Synthèse des avis des personnes publiques associées sur l'arrêt de projet PLUI du 6 juillet 2021

Proposition de réponse de la CCHF

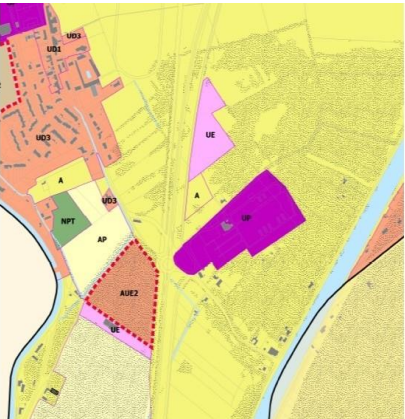
Si ces sites devaient être maintenus, au regard des éléments complémentaires que vous serez amenés à apporter, il conviendra de préciser les objectifs de densité visés sur ces secteurs.

- **Hoymille – site Polyfont : Ce site n'est pas lié à l'extension de l'entreprise Polyfont mais est destiné à accueillir une nouvelle activité. Le développement de ce site n'est pas lié avec le site de la Croix Rouge. Le rapport de présentation sera complété.**

- **Cappellebrouck – Site station GNV - Il sera proposé de supprimer ce site**
- **Killem – Site UNEAL : Le site de Hondschoote sera libéré par la coopérative. Il se situe actuellement en cœur urbain, ce qui peut provoquer des conflits d'usage avec les autres usagers. En effet en saison, le trafic agricole est intense pour accéder à ce site. Le site retenu sera situé en dehors du contexte urbain. Le site libéré pourra muter pour créer des habitations proches des centres urbains.**

- **Quaedypre Site Faubourg de Cassel - Il sera proposé de supprimer ce site**
- **Zegerscappel – autour de l'abattoir**
- **La superficie de ce site sera réduite de 2.6 ha. Les parcelles restantes appartiennent à l'entreprise TIMO déjà en place et pourront permettre son développement.**

Nous ne comprenons pas ce qui est attendu par objectif de densité pour des sites de développement économique : densité d'emplois ? densité en matière de niveau de plancher ? La rencontre avec la DDTM n'a pas permis de comprendre les attendus.

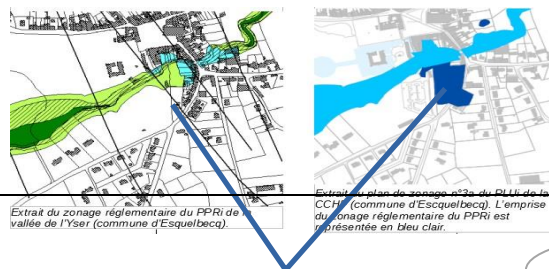
| <p>PPRI Yser</p> | <p>incohérences entre le zonage réglementaire de ce PPRI et le zonage du PLUi sur les communes de Wylder et d'Esquelbecq. Ainsi, des zones non actuellement urbanisées d'après le PPRI sont inscrites en zone urbaine au PLUi et sont donc, de fait, potentiellement constructibles.</p> <p>Bien que le rapport de présentation indique que le règlement du PPRI prévaudra sur ces secteurs, il est nécessaire, dans un souci de clarté et afin d'éviter tout contentieux, de reclasser, comme cela avait été demandé, ces parcelles en zone naturelle et d'y interdire toute construction.</p> <p>Une analyse plus fine des dispositions de ce PPRI montre en outre une incomplète retranscription des données du PPRI sur la commune d'Esquelbecq, pouvant ainsi conduire à une mauvaise application des dispositions du PPRI.</p> | <p><i>Les documents seront mis en cohérence (notamment les secteurs actuellement identifiés dans les zones d'expansion de crue – zone verte- du PPRI seront reclassés en zone NPP1 dans le zonage du PLUi).</i></p> |

| | <p><i>Secteur à modifier</i></p> | |

• Bambecque

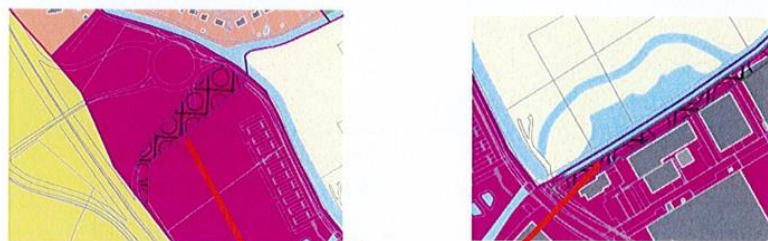
Exploitation de Monsieur Beaucamp Clément, exploitation d'élevage laitier.
Cette zone AUH 2 a été ajoutée entre les deux arrêts projet. Nous nous interrogeons sur l'ouverture d'une telle zone, qui impactera une exploitation d'élevage. Nous en demandons le retrait.

L'OAP prend en compte l'exploitation agricole dans le sens où une surface non bâtie accueillant un espace vert non artificialisé est prévue pour respecter le périmètre de réciprocité.

• Bierne

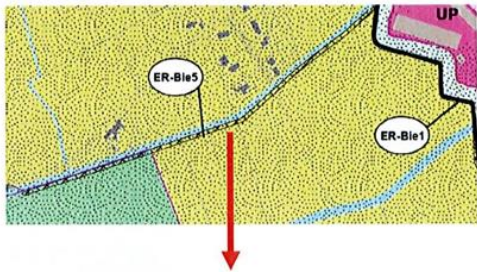
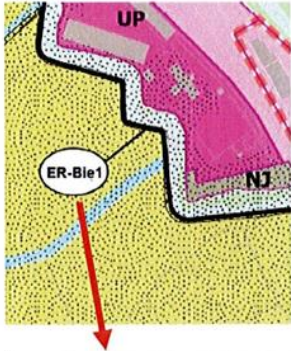
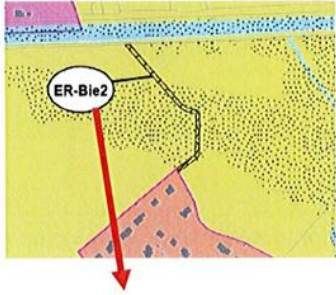
Espaces boisés inexistant. A retirer

*Erreur matérielle pour l'EBC à proximité du Giratoire.
Celui situé le long des bâtiments sera conservé
(aménagement paysager existant)*

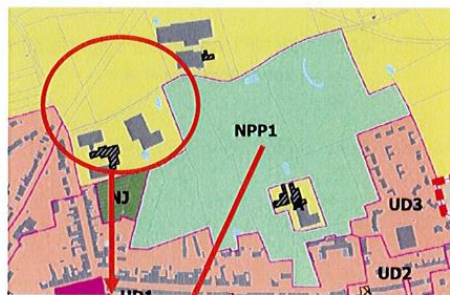
Emplacement réservé (ER
Bie 4 à retirer. Parcelles
agricoles cultivées)

Ces emplacements réservés seront supprimés

• Crochte:

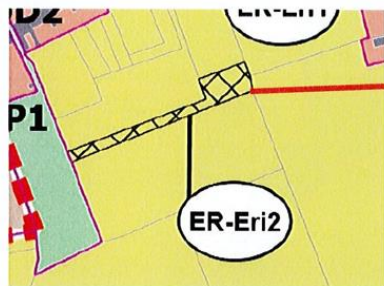
Parcelles agricoles classées en NPT en majeure partie cultivées. A classer en zone Agricole « A »

Présence d'une exploitation agricole. A identifier

Il s'agit d'une erreur matérielle. Le siège agricole sera reclassé en zone A. Le zonage NPT n'empêche pas une valorisation agricole. Il reconnaît la qualité paysagère de la pâture.

• Eringhem:

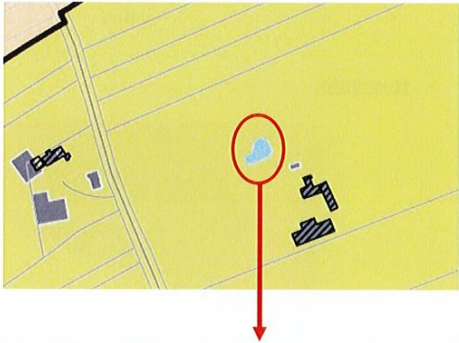
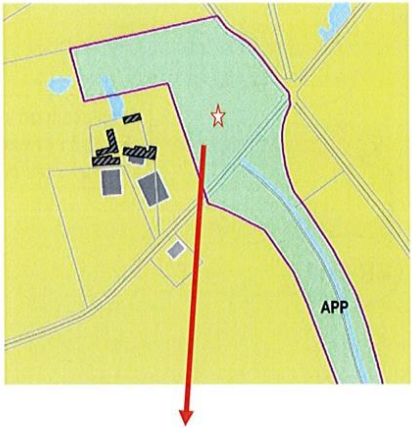
Emplacement réservé (ER Eri 2 à retirer. Parcelles agricoles cultivées)

Cet emplacement sera conservé.

• Hoymille:

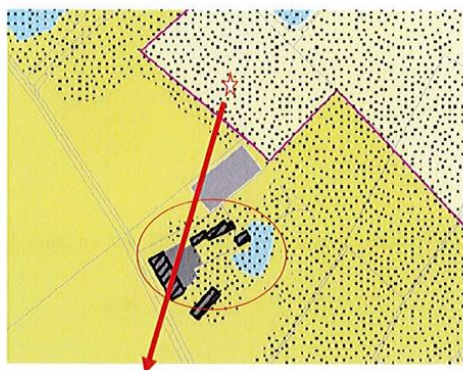
Emplacement réservé (ER Hoy 5) à retirer, parcelles agricoles cultivées

Cet emplacement sera conservé.

• Killem:

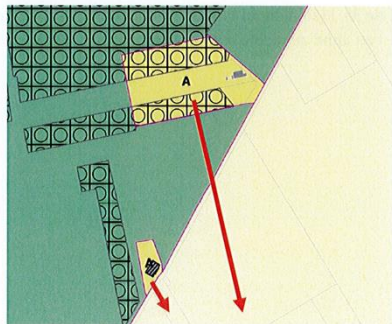
Exploitation agricole de M. Dewitte Rémy. Demande le reclassement en zone Agricole « A » de la parcelle pour constructions agricoles

Il est proposé de modifier le plan de zonage

Lederzeele

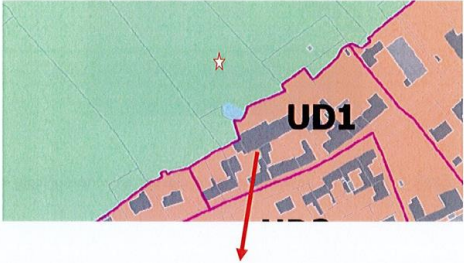
Prairies exploitées classées en NPT. A classer en zone Agricole « A »

Exploitation de M. Hemelsdael Philippe. Parcelles classées en NPT, à classer en zone Agricole « A » pour projet construction

La zone NPT de la rue de Watten correspond à un ensemble de pâtures classées en ZNIEFF de type 1, au sein d'un ensemble urbanisé, d'où leur protection en zone NPT. Leur usage agricole n'est pas remis en cause par ce classement.

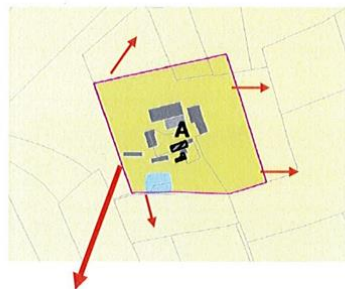
| | <p>Nieurlet</p>  <p>Exploitation de M. Veyer Thierry. A classer en zone Agricole « A »</p> | <p><i>Il est proposé de reclasser le corps d'exploitation en zone A.</i></p> |

• Pitgam:

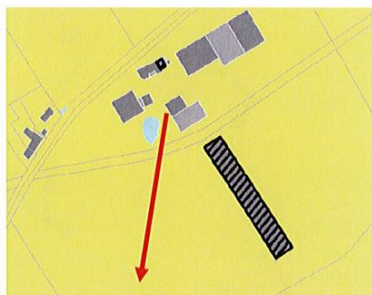
Exploitation de M. Vanhaecke Marc. Demande extension de la zone agricole
« A »

Il est proposé de modifier le zonage.

• Rexpoede:

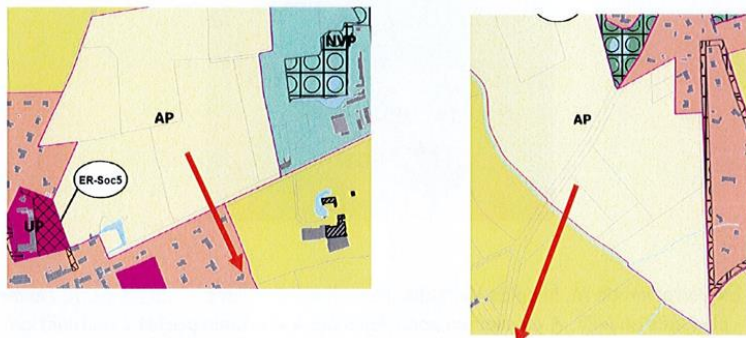
Exploitation de M. Vantorre Eric. Présence également sur le site d'une
Entreprise de Travaux Agricoles (ETA). Prévoir un zonage spécifique pour la
construction d'un bâtiment pour le remisage du matériel de l'ETA.

*Le pétitionnaire devra venir exprimer son besoin à l'enquête
publique. Nous ne connaissons pas le secteur qu'il faut
considérer*

• Socx:

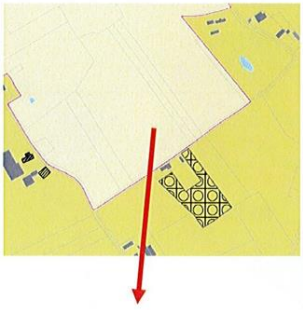
Parcelles agricoles cultivées. A classer en zone Agricole « A »

*Le zonage AP n'empêche aucunement la culture des terres.
Dans ce secteur, le zonage AP permet de conserver des espaces ouverts vers la plaine et en amont du village, en limitant le développement de nouveaux sièges d'exploitation dans ces secteurs.*

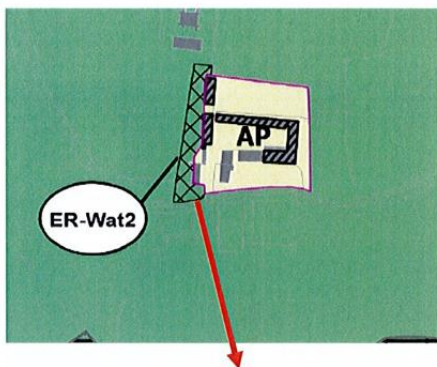
| | <ul style="list-style-type: none"> • <u>Volckerinckove:</u>  <p>Parcelles agricoles cultivées. A classer en zone Agricole « A »</p> | <p><i>Le zonage AP n'empêche aucunement la culture des terres.</i></p> |

• Watten:

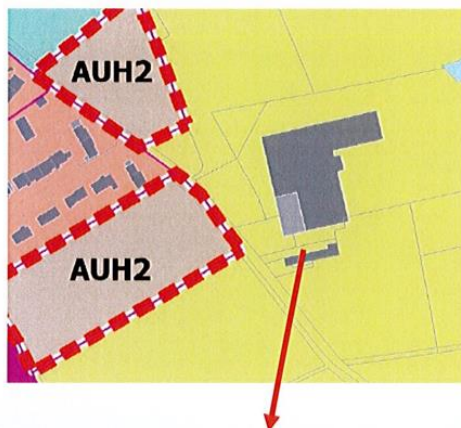
Emplacement réservé (ER Wat 2) à retirer. Chemin d'accès à l'exploitation de M. Leroy Guy-Noel (agriculteur)

Cet emplacement réservé sera supprimé

• West Cappel:

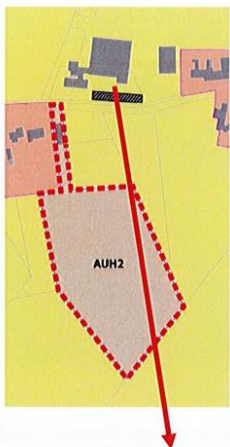
Exploitation SCEA du castel. Présence de bâtiments pommes de terre proches des zones AUH2. Des conflits de voisinage risquent de voir le jour, causés par les ventilateurs, les allées et venues d'engins agricoles et l'enlèvement des pommes de terres (semi remorques) de jour comme de nuit. Nous demandons que l'OAP prenne en compte la présence de l'exploitation et cherche des solutions pour éloigner le plus possible les constructions.

La zone a été réduite dans sa partie nord pour tenir compte de l'exploitation existante. La propriétaire est venue lors de la concertation pour exprimer sa volonté d'urbaniser la parcelle.

• Wulverdinghe:

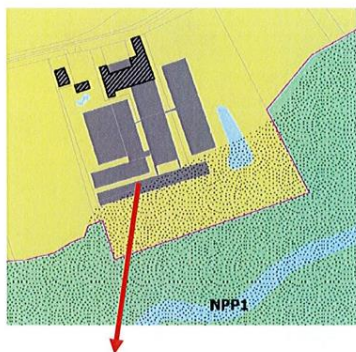
Exploitation du Gaec Bouret, Installation Classée pour la Protection de l'Environnement. Une zone AUH2 est prévue en vis-à-vis de l'exploitation. Il s'agit semble t-il des prairies de l'exploitation agricole. Nous nous interrogeons sur l'ouverture d'une telle zone, qui impactera une exploitation d'élevage. Quant à sa forme, celle-ci ne semble pas correspondre aux lois actuelles, densification urbaine en cœur de bourg... et de surcroit entame la plaine agricole. De plus au regard de l'arrêté ZNT, notre Etablissement s'inquiète de l'impact important que celui-ci aura sur les parcelles agricoles riveraines.

La zone a été réduite dans sa partie nord pour tenir compte de l'exploitation existante. La propriétaire est venue lors de la concertation pour exprimer sa volonté d'urbaniser la parcelle.

• Wylder:

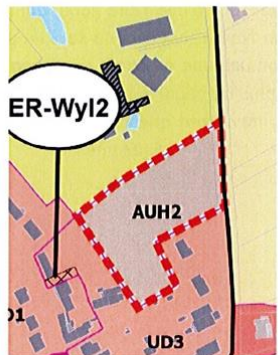
Exploitation de l'EARL de l'Yser. Présence également sur le site d'une Entreprise de Travaux Agricoles (ETA). Prévoir un zonage spécifique pour la construction d'un bâtiment pour le remisage du matériel de l'ETA.

Le pétitionnaire devra venir exprimer son besoin à l'enquête publique. Nous ne connaissons pas le secteur qu'il faut considérer
